承認	確認	作成者	KAJIWARA		用途	HDTB-01-□ ダブルスロー基板	
今 '23.08.09 堀	石阪 '23.08.09 和也	作成日	2023/6/8		図名	基板No. 3012A	
		尺度	1:2	三角法	図番	外形寸法図	
Hakaru+ ハカルプラス株式会社					図番	D-103141 ③

A面 (A面視)

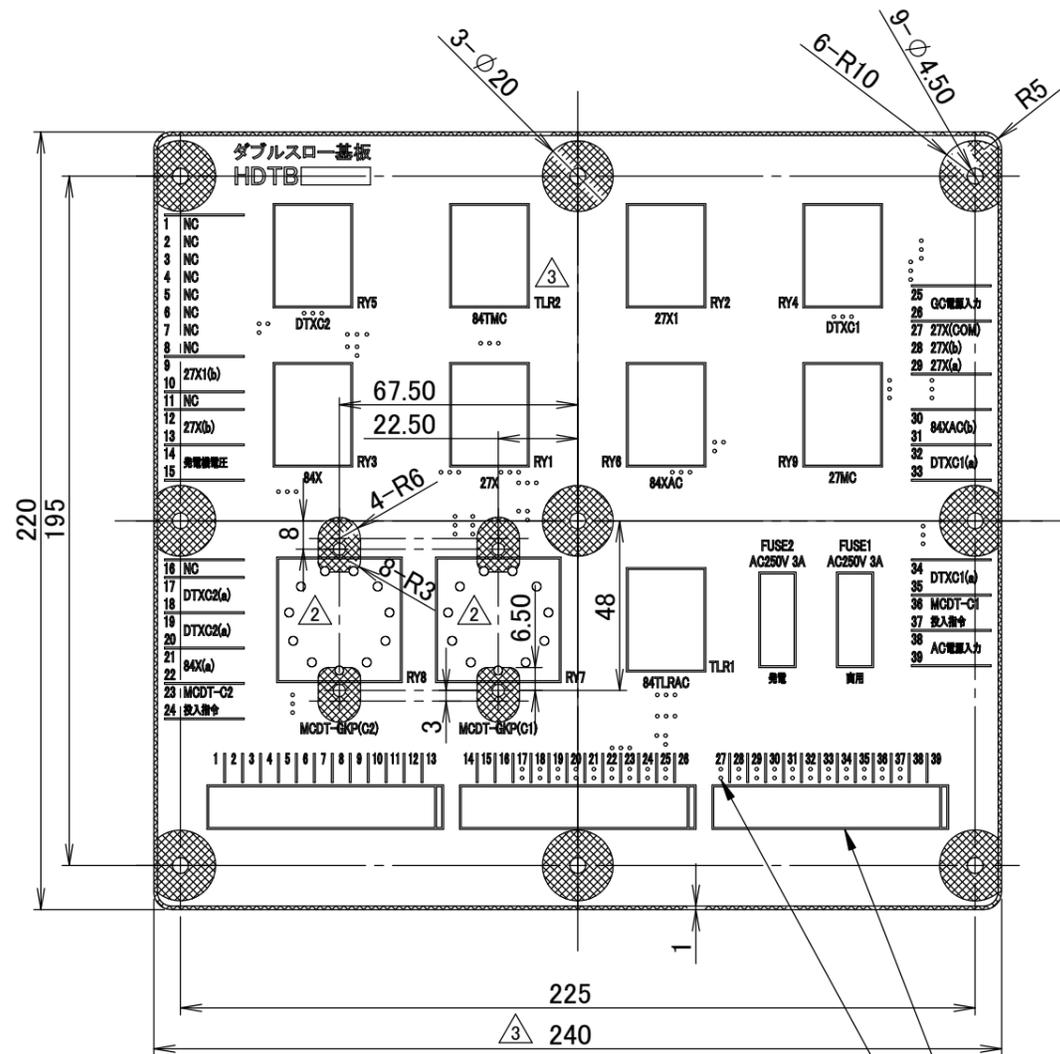
指定の位置(A面左上)に製品名「ダブルスロー」と形名「HDTB」をシルク印刷で入れること。  
 フォントはゴシック体とする。  
 文字高さは5mmとする。  
 形名の後ろはベタシルクを入れること。  
 ③ 下図では文字等の輪郭を書いている。

① 指定の位置に端子番号等の数字、文字、線分をシルク印刷で入れること。  
 ③ フォントはゴシック体とする。  
 文字高さは3mmとする。

③ 各 부품の四角の線はシルク印刷。  
 基板No.3012の現品を見て作図した。  
 基板No.3012のガーバーデータを正とすること。  
 ビアも同様。

図歴及改訂	2023/08/09	梶原	3	基板外形及び印刷内容変更。 基板No. 3012Aに変更。 RY10をTLR2に変更。
	2023/06/20	梶原	2	RY7、RY8の穴を180°回転
	2023/06/09	梶原	1	端子番号印刷追加
	日付	訂正者	改訂	訂正理由
